改善箇所説明図

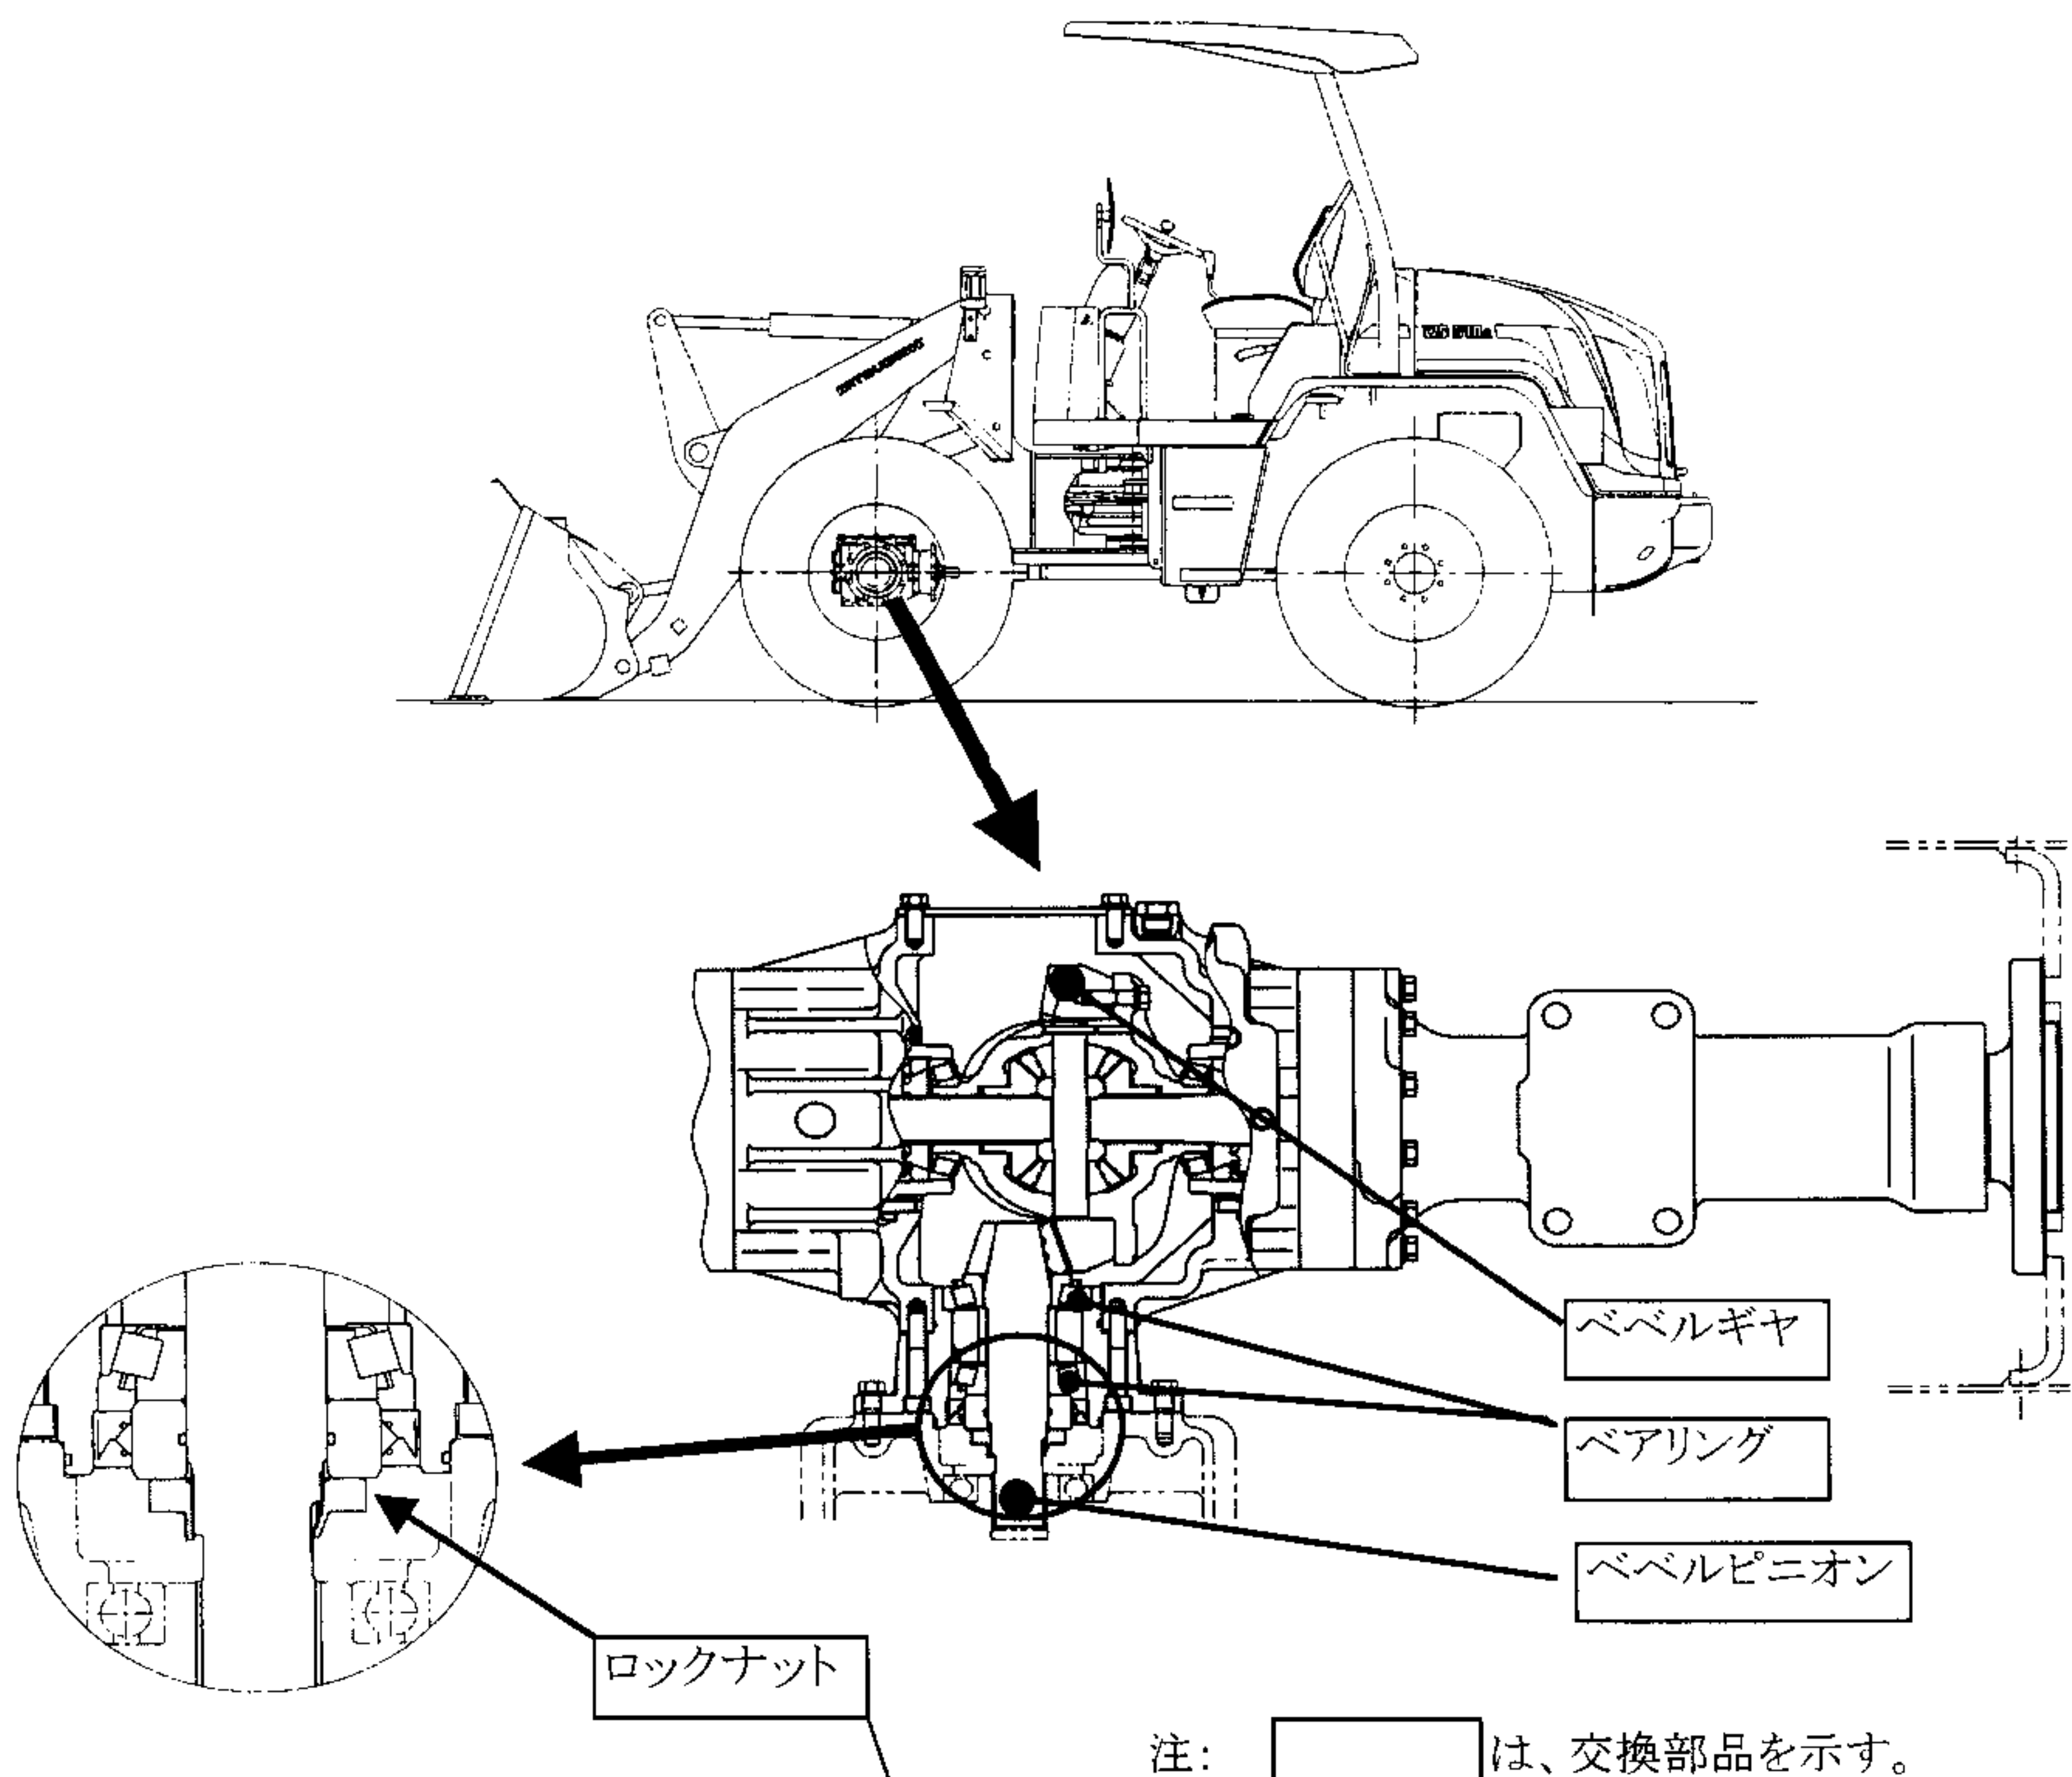
基準不適合発生箇所

動力伝達装置において、前輪差動機のベベルピニオンのベアリングを締め付けているロックナットの締め付け力及び回り止めのカシメに不適切なものがあり、そのままの状態で使用を続けると、ロックナットが緩み異音が発生し、最悪の場合、ベベルピニオンが破損して前輪側に制動力が伝わらなくなり、制動力が低下するおそれがある。

全車両、ロックナットを新品に交換する。交換時にロックナットに緩みの兆候があるものについては、ベベルピニオン、ベベルギヤ及びベアリングの損傷状態を点検し、損傷しているものについてはベベルピニオン、ベベルギヤ及びベアリングを新品と交換する。

前側ベベルギヤ室上部カバーに、白ペイントを塗布する。
(右図 ※印部)
